LSA Schwachhauser Heerstr./Parkstr.

Beiratsbeschluss vom 19.10.2015

Dipl.-Ing. Tim Campen
11. Januar 2016

Prüfauftrag Beirat vom 19.10.2015:

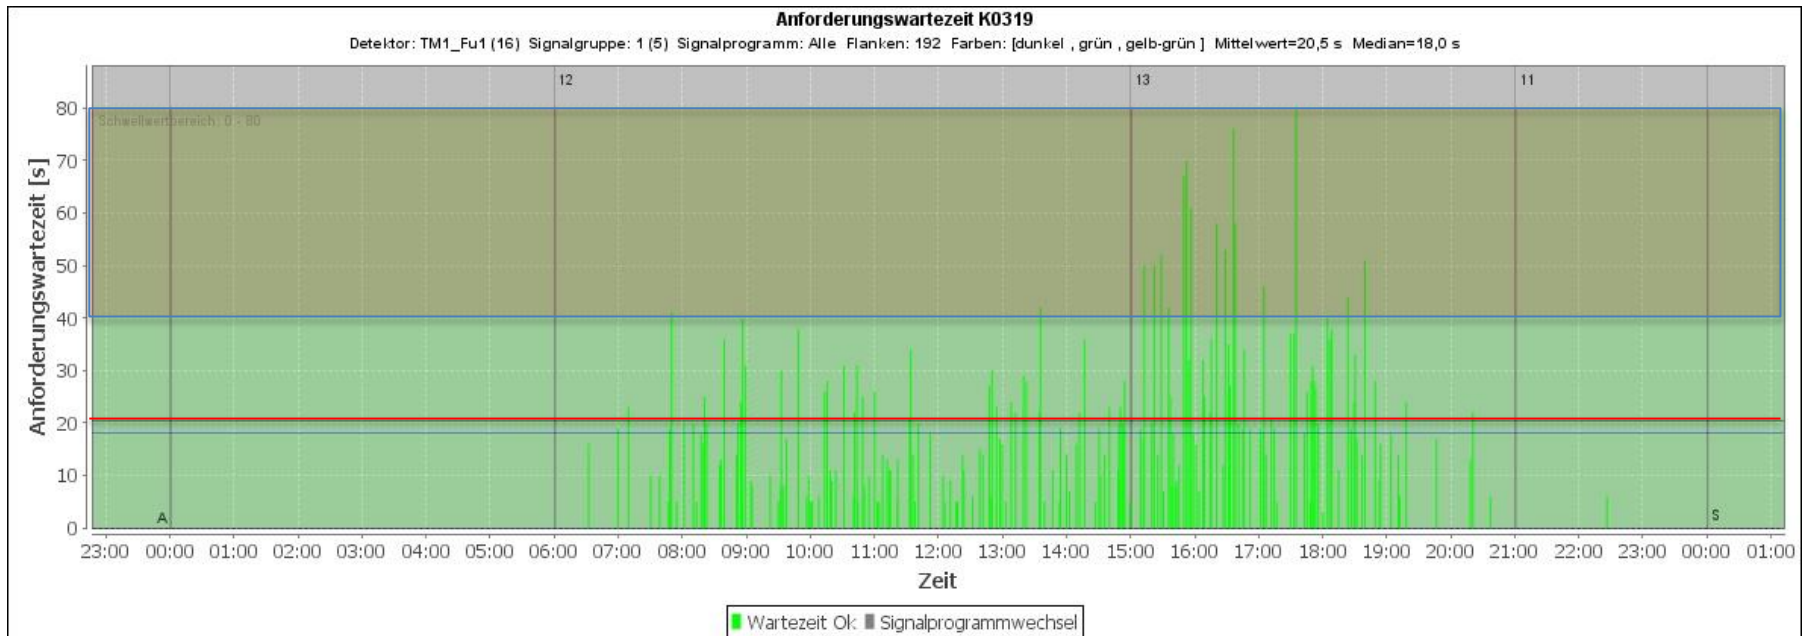
1. Entfernung Leitgitter
2. Verlängerung Grünphase zum Queren der Fahrbahn in einem Zuge
3. Verkürzung der Anforderungswartezeit

- zwei Freigaben pro Umlauf sind möglich
- die durchschnittliche Anforderungswartezeit beträgt 20 Sekunden
- die maximale Wartezeit kann bis 80 Sekunden betragen
- in 10% aller Anforderungen beträgt die Wartezeit mehr als 40 Sekunden

Die kurzen Wartezeiten sind ein Ergebnis der flexiblen Freigaben.

- Aufgabe der flexiblen Freigabe der Teilfurten
- gesamter Verkehr muss bei Fußgänger-Grün angehalten werden
- Fußgänger halten auf der Mittelinsel
- 30% weniger Freigabezeit für den ÖPNV
- Verdopplung der Wartezeit auf 40 Sekunden

Verkürzung der Wartezeit **und** Verlängerung der FG-Grünzeit sind konkurrierende Forderungen. Die Wartezeit ist für FG aus Sicht des ASV optimal kurz, gegen eine Grünzeitverlängerung stehen die o. g. Nachteile.
